**Mission régionale d'autorité environnementale
ÎLE-DE-FRANCE**

**Avis délibéré
sur le projet de construction d'un ensemble immobilier
attendant au centre commercial Quartz
à Villeneuve-la-Garenne (92)**

**N° APJIF-2022-061
en date du 28 juillet 2022**

Figure 3: Plan masse et du niveau de sous-sol inférieur (étude d'impact, p. 6)
 Le projet artificialise près de 90 % de la surface du terrain.

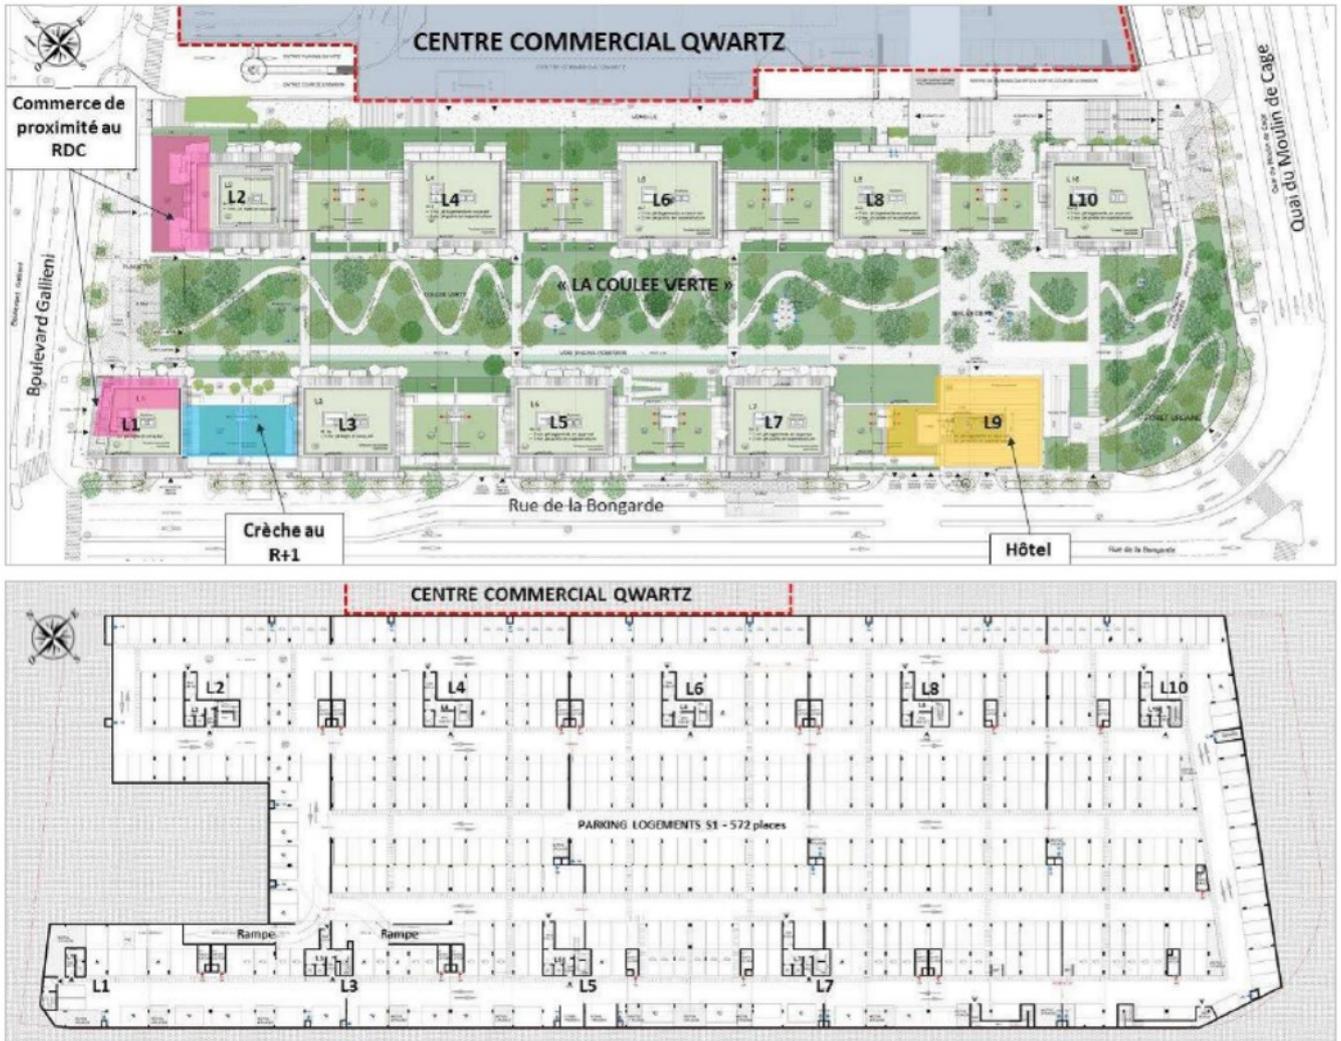
Ces bâtiments reposent sur un socle enterré composé de trois niveaux de parking contenant un total de 1100 places. Près de la moitié d'entre elles (484) sont destinées aux clients du centre commercial Quartz attendant car son parking est considéré comme « *saturé* » (voir ci-après, « déplacements routiers et stationnement automobile »). L'implantation des niveaux de parking est échelonnée en raison du dénivelé de la parcelle, le niveau de sous-sol le plus bas occupant la quasi-totalité de la parcelle (près de 90 %, voir Figure 3).

Figure 4: Coupes longitudinale et transversale montrant les trois niveaux de parking et la terre végétale sur dalle (étude d'impact, p. 64-66)

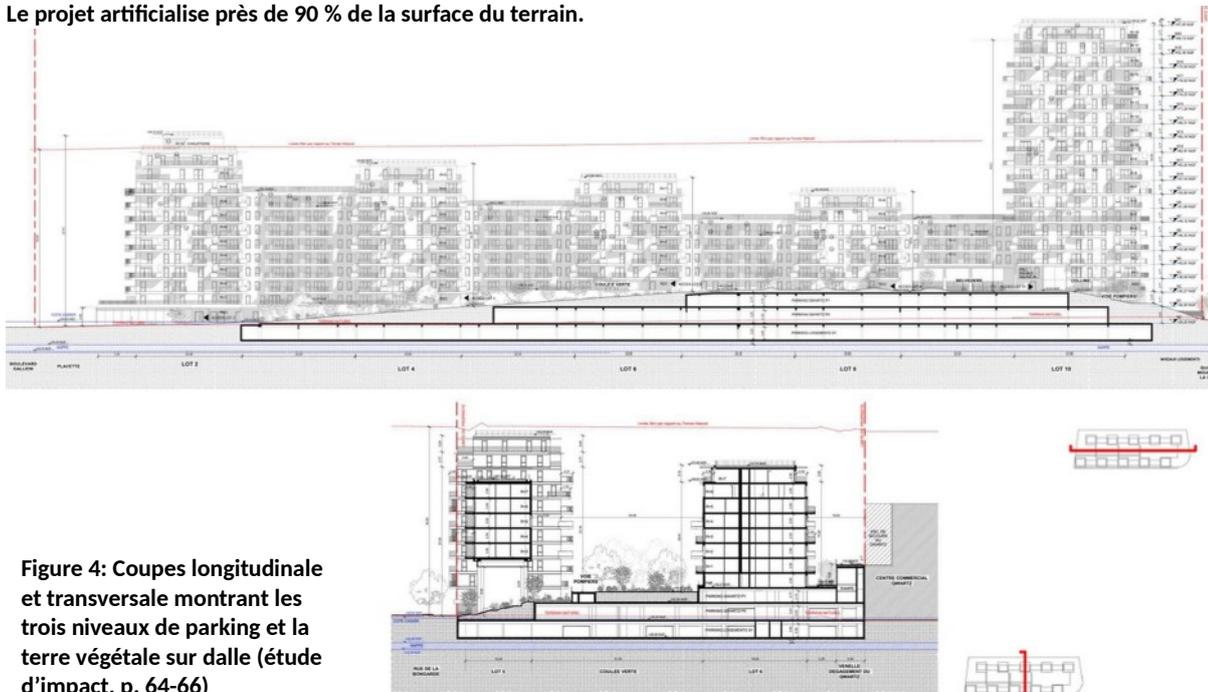
Selon l'étude d'impact, les travaux de terrassement nécessaires au projet contribueront à l'assainissement des sols. Le volume total de terre à excaver, nécessaire à la réalisation des trois niveaux de parking (Figure 4) est très important puisqu'il est estimé à 62 936 m³. Plus de 50 % (33 658 m³) des terres ne peuvent être évacuées en filière classique d'installation de stockage et de déchets inertes en raison des taux de polluants qu'elles comportent. L'Autorité environnementale relève que l'étude précise les filières de traitement de ces terres et les volumes prévisionnels associés mais constate qu'elle n'examine pas la possibilité de leur évacuation par voie fluviale.

Le sol nouveau aménagé sur la parcelle épouse l'étagement des nappes de parking souterraines et prend la forme d'un talus paysager ou « colline » (p. 23) (Figure 4). Il est ainsi constitué d'un dénivelé de près de sept mètres suivant une pente moyenne de 8% ; le projet assure toutefois une accessibilité par des rampes en zigzag de moins de 4 % (p. 62 et Figure 3). Ce sol, largement planté, est le support d'une promenade baptisée « coulée verte », aboutissant à un « belvédère » puis à une « forêt urbaine » côté Seine.

L'Autorité environnementale met en garde sur le sens de ces appellations pour désigner des aménagements qui sont en fait des jardins sur dalle (à peine plus de 10 % du terrain est laissé en pleine terre). Du reste, la taille relativement restreinte du talus planté vers la Seine ne permet pas, à proprement parler, de le qualifier de « forêt ».

Figure 5: Périmètre de la ZAC de la Bongarde (étude d'impact, p. 121)

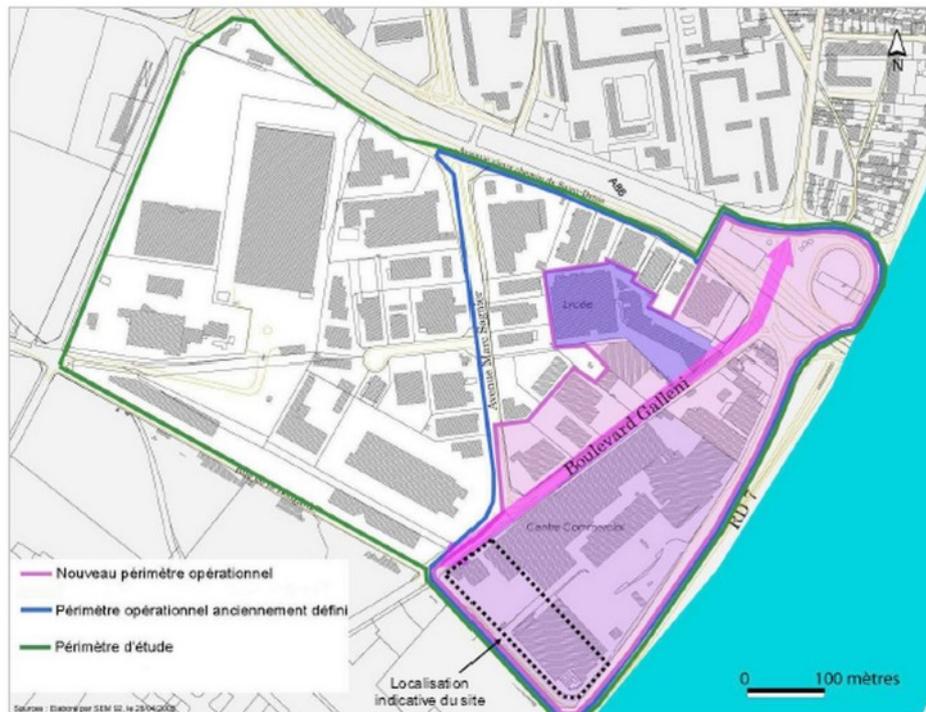
L'Autorité environnementale relève qu'une ZAC de la Bongarde⁶, dont le périmètre incluait le site du présent projet, avait été créée en 2005. Elle prévoyait des opérations d'aménagement dans un périmètre global d'environ 100 000 m², dont un peu plus de 80 000 m² pour un centre commercial, ainsi que la requalification des espaces publics (voiries, jardin public, etc.) dans un périmètre présenté en Figure 5. D'après l'étude d'impact, cette ZAC a finalement été abandonnée en 2016 mais la majorité des aménagements qui y étaient prévus ont été réalisés et notamment la restructuration du boulevard Gallieni au nord du projet et le centre commercial Quartz, livré en 2014. L'étude d'impact présente les mutations toujours en cours dans le secteur nord du périmètre de l'ancienne ZAC (au-dessus du boulevard Gallieni), notamment suite à un appel à projet porté par la métropole du Grand Paris, îlot généralement appelé « Village Bongarde » ou « quartier Bongarde ». L'aménagement de cet îlot n'a pas fait l'objet d'une évaluation environnementale (p. 130), mais plusieurs projets ont fait séparément l'objet de demandes d'examen au cas par cas sur la nécessité de réaliser une évaluation environnementale à l'échelle de la parcelle.

(1) L'Autorité environnementale recommande de :

- justifier le périmètre du projet retenu au regard des opérations en cours dans le secteur ;
- détailler dans l'étude d'impact les hypothèses retenues pour la prise en compte des effets cumulés des projets situés à proximité concernant les enjeux liés au trafic.

Figure 6: Carte de propagation du bruit à l'horizon 2026 sans projet et avec projet à l'heure de pointe du matin. (étude d'impact, p. 351)

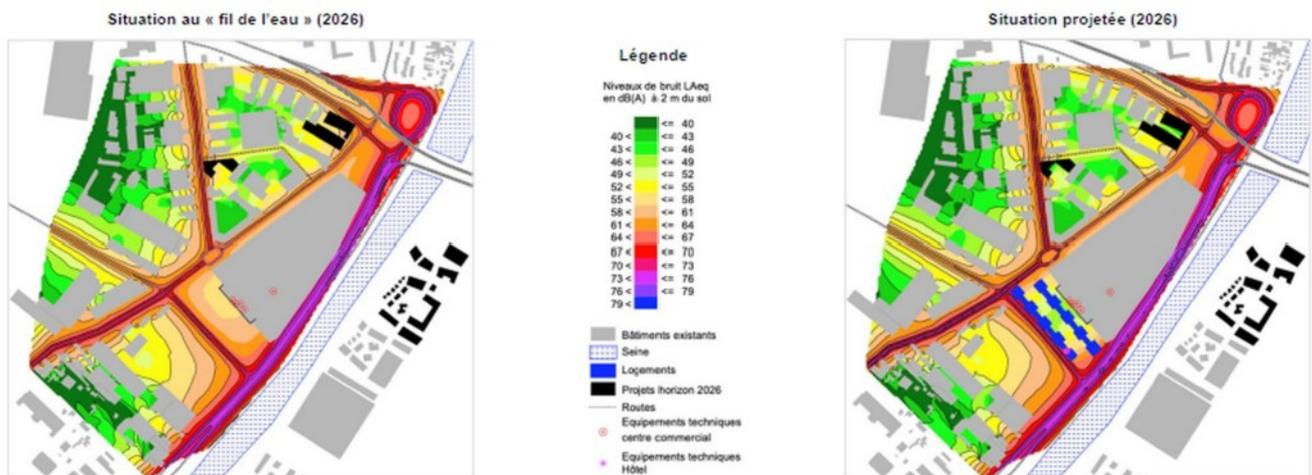
Des cartes de bruit 2D et 3D (cf. Figures 6 et 7) en période d'heures de pointe (présentant l'impact du bruit sur les façades des bâtiments) en indicateur LAeq¹² ont été produites (p. 158) ainsi que des projections à horizons 2026 sans et avec projet, à l'heure de pointe du soir et du matin (p. 159 et 351). L'Autorité environnementale relève la réalisation de modélisations basées sur des données intéressantes¹³ mais note que certaines affirmations n'ont pas été suffisamment justifiées. Notamment, l'étude précise que le site est séparé des équipements du centre commercial Quartz par « un mur d'environ 2,30 m de hauteur formant ainsi une sorte de couronnement jouant le rôle d'écran acoustique » (p. 190). Or l'effet d'écran acoustique semble discutable pour les bâtiments dont la hauteur est supérieure à celle du centre commercial.

Figure 8: Carte de bruit routier moyen Lden, emprise approximative du projet en noir (source : carte stratégique de bruit de Bruitparif)

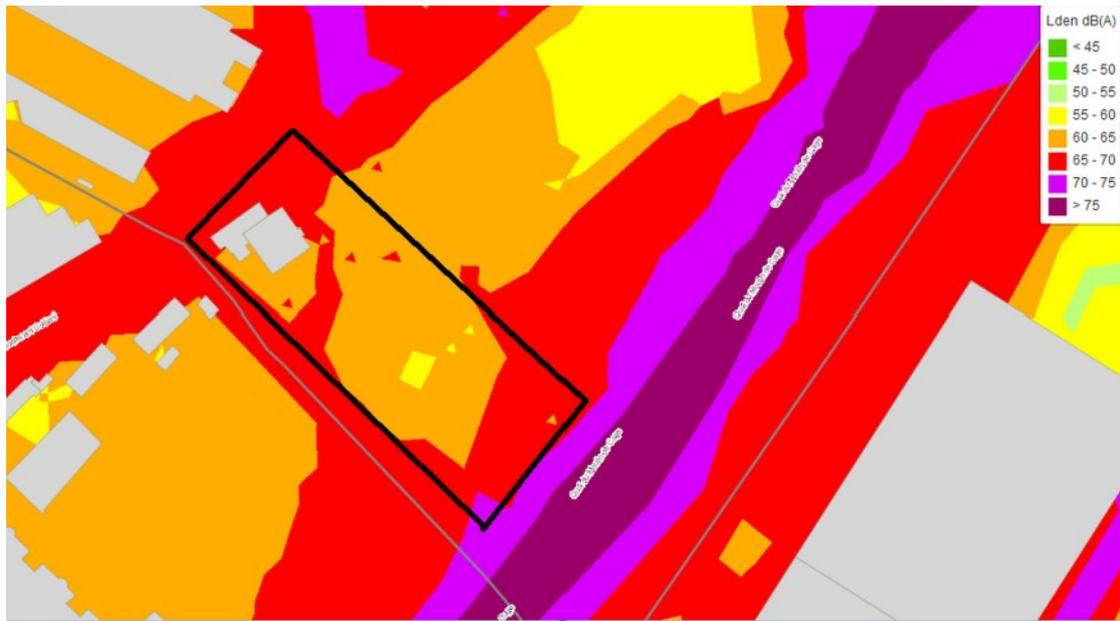
À cet égard, elle rappelle que le bruit, en particulier celui des transports, est source d'impacts sanitaires importants, dont le coût social en Île-de-France est évalué à 23 milliards d'euros par an¹⁴. Elle suggère, dans un souci de protection de la santé humaine, de se référer aux valeurs seuils de l'Organisation mondiale de la santé (OMS)¹⁵ comme éléments de référence pour les mesures de réduction du bruit. Pour le bruit routier, l'OMS a établi les seuils de gêne sérieuse à l'extérieur de l'habitat durant la journée à 53 dB(A) et à 45 dB(A) pour les bruits nocturnes. Or, le site du projet est exposé à des niveaux bien plus importants, pouvant atteindre 70dB Lden¹⁶ le long du quai du Moulin de la Cage et dans sa partie nord (cf. Figure 8)

Pour l'Autorité environnementale, les enjeux liés au bruit routier dans le quartier sont donc forts et doivent faire l'objet de mesures de gestion adaptées. Il importe, sur la base de ces compléments, d'évaluer le risque sanitaire pour les habitants et de proposer des mesures adaptées pour éviter, réduire et si besoin compenser ces impacts, ne se limitant pas à des mesures d'isolement des bâtiments mais prévoyant, si possible à la source, d'autres dispositions pour améliorer le confort acoustique des habitants des nouveaux logements (agencement des immeubles et des appartements, positionnement des différentes pièces), et des usagers de la crèche.

(6) L'Autorité environnementale recommande de :

- s'appuyer sur les lignes directrices de l'OMS pour la prise en compte du bruit ;
- sur ces bases, évaluer le risque sanitaire pour les habitants et usagers et proposer des mesures adaptées pour éviter et réduire ces impacts ;
- préciser les niveaux ambiants attendus dans les espaces extérieurs et dans les logements lorsque les températures et les effets du changement climatique conduisent à ouvrir les fenêtres.

Figure 14: Extrait du plan du premier étage au niveau du bâtiment L3 représentant les platanes conservés sur la rue de la Bongarde (le nord est situé en haut à gauche). Le bâtiment se situe à moins de deux mètres des troncs (source : plan « ANX-NIV P1 » du permis de construire).

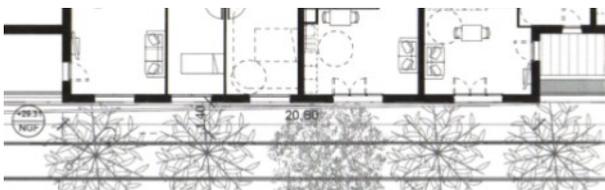
Notons enfin que huit platanes d'alignement sur la rue de la Bongarde et sur le quai du Moulin de la Cage seront abattus et neuf seront replantés (p. 88). Selon l'Autorité environnementale, il ne s'agit ici que de compensation partielle car il faudra probablement plusieurs années pour que les nouveaux sujets atteignent, le cas échéant, une taille comparable à celles des arbres abattus. Par ailleurs l'étude d'impact indique qu'une zone de protection d'un diamètre correspondant à 1,5 fois celui du houppier des arbres existants est nécessaire pour ne pas porter atteinte au tronc, aux branches et aux racines (p. 296). Or, selon l'Autorité environnementale, la construction des bâtiments, notamment le long de la rue de la Bongarde ne semble pas remplir cette condition (Figure 14).

(15) L'Autorité environnementale recommande de démontrer que le projet respectera la zone de protection autour de chaque arbre d'alignement préservé, notamment ceux situés rue de la Bongarde.
